Váš dopis zn.
Ze dne
Naše zn. 7691/2024-SŽ-SSZ-OVZ

„Zkapacitnění tratě v úseku Turnov – Železný Brod“ Zhotovení stavby

Vysvětlení, změny a doplnění zadávací dokumentace – Dodatek č. 10

DETAIL UPEVNĚNÍ DFF 300 M 1:10

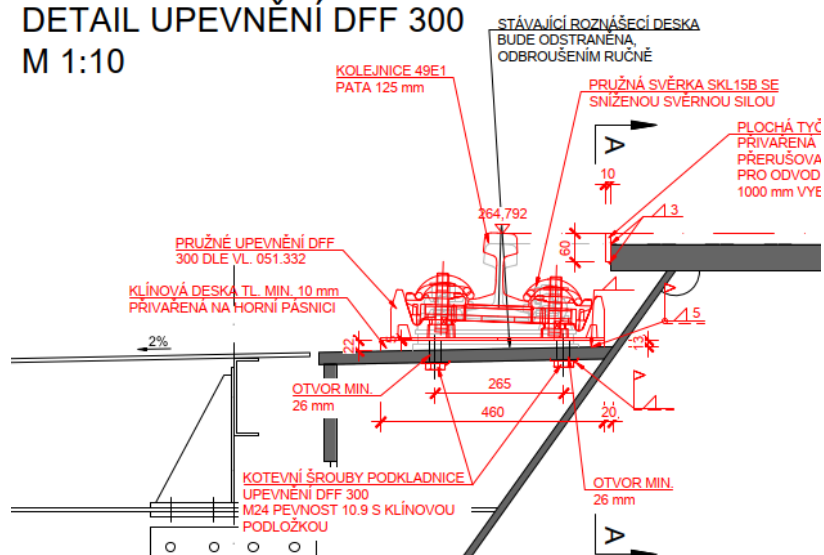
- a) Součástí pol. 27 549420 Pojistné úhelníky na mostech je dodání nových pojistných úhelníků L160x100x14 mm. Upozorňujeme, že v současné době jsou tyto úhelníky na trhu v ČR nedostupné. **Má zadavatel možnost dodání užitých úhelníků, nebo případnou náhradu jinými úhelníky?**
- b) Z detailu pružného upevnění DFF 300 a jeho poměru k rozměrům původní roznášecí desky je váhový rozdíl mezi položkami 39 a 44 nemožný.

39 93650 Drobné doplň konstr kovové (klínové desky) **23 504,286kg** a

44 96718 Vybourání částí kcí kovových (odbroušení stáv. upevnění podkladnic)
62,587 t

Váha obou položek se moc lišit nebude. **Žádáme o kontrolu hmotnosti položky 44 a její opravu.**

- Stavba bude probíhat v roce 2025. Pro kolejnice S49 musí být výška pojistného úhelníku 160 mm. Jiné rozměry pojistných úhelníků lze použít jen se souhlasem OTH viz předpis S3 díl XII.
- Množství oceli bylo převzato z archivní dokumentace. Při kontrole došlo k opravě chybně byly započteny i výztuhy pod podkladnice. Položka byla opravena, ale i tak je množství 2x větší než nové podložky. To je způsobeno tím, že v odstraněných materiálech je započtena i podkladnice a její upevnění. V novém stavu je podkladnice součástí dodávky upevnění DFF 300 a dodává se jen klínová deska
